SAN RAFAEL TRANSIT CENTER COMMUNITY DESIGN ADVISORY GROUP

REUNIÓN #4
INFORME DE LO QUE HEMOS OÍDO

OCTUBRE 2023

Vista del Patio hacia el Este

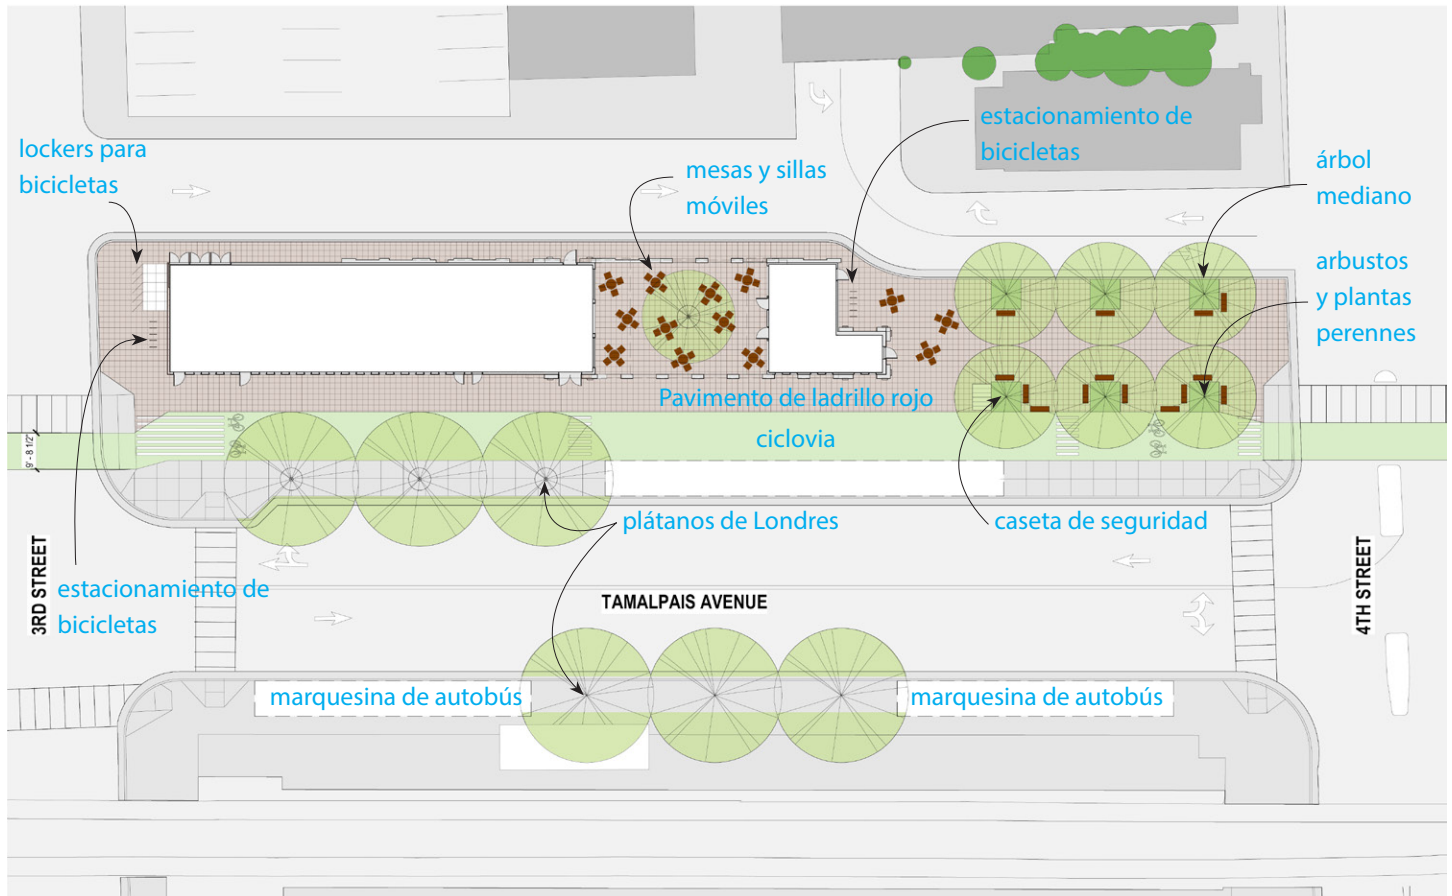
- *¿Existe la posibilidad de ajardinar? ¿Podemos ajardinar esta zona?*
- *Curiosidad por la comparación del edificio propuesto con el edificio original de la estación.*

- *¿Cómo se cierra la arcada abierta?*
Equipo de diseño: Esto se detallará durante la fase de diseño final.
- *¿Es necesario que se programe el el patio de arcadas?*
Equipo de diseño: No necesariamente, pero es una oportunidad para sillas, mesas y otros usos.

- *Consideración de cubrir el patio de arcadas con la línea de cubierta original del edificio de la estación.*
- *Mantener cerrada la parte trasera de la arcada (cierra las puertas del lado este).*

- *¿Debería cubrirse el patio de arcadas? ¿Algo acristalado? Hacer que el espacio interior sea utilizable con mal tiempo.*
- *Una gran apertura desde la estación a la plaza es una gran idea, pero quizá la puerta del garaje sea demasiado industrial o no tan funcional. Una puerta francesa podría ser mejor.*

- *Puertas levadizas - no son prácticas para cuando vienen grandes tormentas.*
- *¿Los sillas y mesas del patio de arcadas restan valor a la plaza norte?*

- *En la fachada norte del comercio - tiene que haber una cafetería, y tiene que tener sillas y mesas al aire libre en la plaza.*

Plaza/Paisaje - Materiales

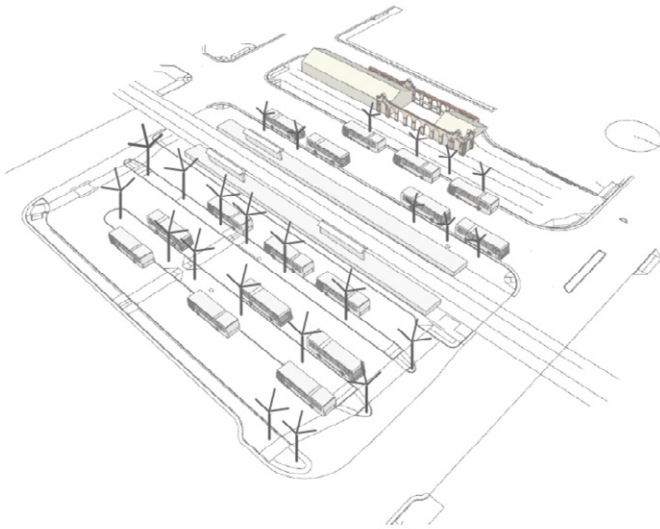
- *El estacionamiento para bicicletas a largo plazo tiene sentido en el lado sur. Es posible lo mismo para el lado norte?*
- *No estoy seguro de que el estacionamiento de bicicletas a corto plazo tenga sentido en el lado norte del edificio, cerca de las tiendas.*
- *Hay que vigilar las bicicletas mientras se toma un café.*
- *El estacionamiento de bicicletas a lo largo de la 4ª tiene sentido.*
- *Los lockers de bicicletas en el sur: ¿hay posibilidad de integrarlo al edificio?*

Vista indicativa de la Marquesina de Tránsito - Hetherton y 4th

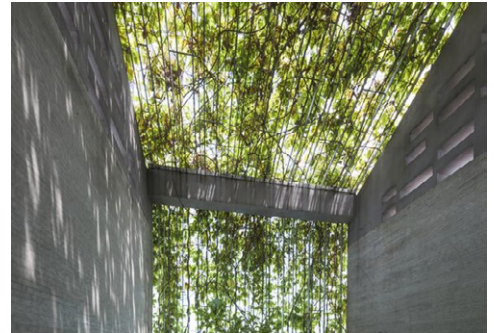
- *Me gusta mucho la imagen. ¿Cómo protege de la lluvia y la intemperie? ¿Son los toldos demasiado altos?*
- *En cuanto a las bicicletas, me gustan las dos ideas.*

- *Consideren una superficie blanca en la parte inferior del techo - esto parece oscuro.*
- *Las ilustraciones han sido de gran ayuda, ya que ponen una imagen a lo que hemos estado hablando. Mi madre lo aprobaría.*

- *Me encanta el tejado ondulado de la marquesina. Espero que se compruebe la cantidad de sombra que da cualquier tejado. la sombra es importante*
Equipo de diseño: Se realizarán estudios solares más detallados.

- *El tejado debe proteger de la lluvia y el sol.*
- *La marquesina de autobuses no debe eclipsar el edificio de la estación.*
- *Tiene muy buena pinta. Me gusta la representación. La función en términos de sombra es importante*

- *La dirección de la marquesina es estupenda.*
- *¿Pueden considerarse los elementos como un gran espacio cubierto?*
- *Confort general con una declaración contemporánea que refleja la arquitectura de San Rafael.*

- *¿Una marquesina casi histórica? Lo que realmente importa es el rendimiento y no eclipsar al edificio de la estación.*
- *Deberías detenerte en la 101 para ver cómo son las vistas desde la autopista. Esto es un ejercicio de creación de lugares; es importante. Me gusta la sensación de esta imagen. Me gusta el carácter de la madera*

- *Parece que hay una acera en el lado este de la estación SMART. ¿Tiene alguna función? ¿Puede trasladarse esa dimensión al lado de Hetherton? Aumentar la anchura de la acera en Hetherton permitiría plantar árboles grandes como London Plane. Es importante enmarcar con árboles grandes. Equipo de diseño: Los extremos de esa acera, donde se encuentra con las calles, son necesarios. Sin embargo, el resto de la acera podría destinarse a jardinería. Por desgracia, esa anchura no se puede transferir a otro sitio.*

- *Existe la posibilidad de colaborar con la ciudad para conectar la ciclovia de Hetherton.*
- *La conexión peatonal a mitad de cuadra de Hetherton puede no ser necesaria. Equipo de diseño: Sí, esto se puede mover a la calle 3.*
